OGGETTO: osservazioni relative Parco eolico Nulvi costituito da 12 aerogeneratori della potenza nominale di 6.200 kW ciascuno, per una potenza complessiva del parco di 74,40 MW sito nel Comune di Nulvi (SS)

Codice procedura (ID_VIP/ID_MATTM) : 10863

Proponente: SARDEGNA NULVI 1 SRL

La sottoscritta Anna Concetta Satta, referente per il comitato per la biodiversità dell'Anglona presenta il seguente atto di osservazioni sulla procedura di V.I.A. (ai sensi dell'art. 24 e 29 del decreto legislativo n. 152/2006 e s.m.i.)

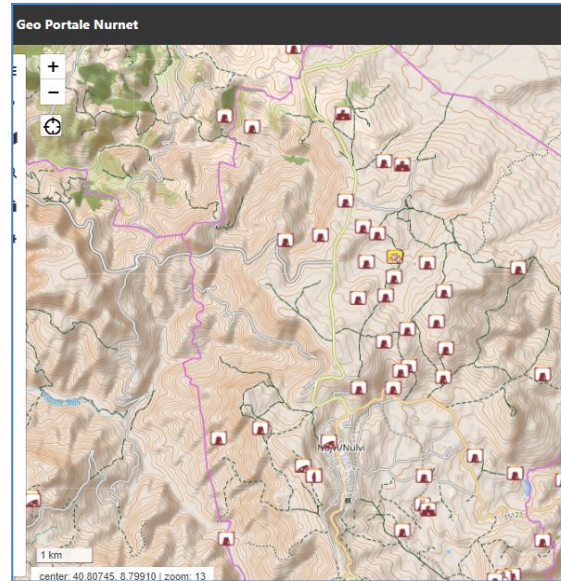
L'Analisi della società Sardegna Nulvi 1 srl riporta unicamente questo: "nel caso specifico, nei territori di Nulvi e nei comuni limitrofi sono presenti due impianti che potrebbero portare al verificarsi di impatti cumulativi:

1) Nulvi-Ploaghe (51 aerogeneratori);

2) Nulvi-Tergu (35 aerogeneratori); Si deve considerare che per l'impianto Nulvi-Tergu, attualmente esistente e costituito da 35 aerogeneratori, è stato proposto un ammodernamento che porterà alla diminuzione sostanziale degli aerogeneratori (protocollo presentazione progetto di repowering: 9392). I 35 aerogeneratori di 81 m di altezza saranno sostituiti, previo esito positivo dell'istruttoria di VIA, da 15 aerogeneratori di 203 m di altezza. Relativamente all'impianto di Nulvi-Ploaghe è già stata deliberata positivamente la Valutazione di Impatto Ambientale con la quale l'impianto si ridurrà da 51 a 27 turbine. Questo significa che, qualora dovesse essere approvato il presente progetto, entro un buffer di 15 km dal progetto stesso, ci saranno 54 aerogeneratori e non 98. In merito all'effetto cumulativo riguardante l'occupazione permanente delle superfici interessate dalle piazzole e dalla viabilità di servizio si evidenzia, inoltre, che le tipologie ambientali interessate corrispondono prevalentemente ai seminativi semplici e colture orticole a pieno campo (di fatto foraggere alternati a pascoli) sia nell'ambito del progetto in esame che riguardo i due impianti in esercizio ricadenti nell'area vasta (3 km dall'area della proposta progettuale in esame)."

Non viene preso in considerazione l'impianto di Sedini denominato "littigheddi" costituito da 36 aerogeneratori, per 54 MWp (ENEL) che, di fatto, va quasi a collegarsi con la parte Nord del progetto in questione.
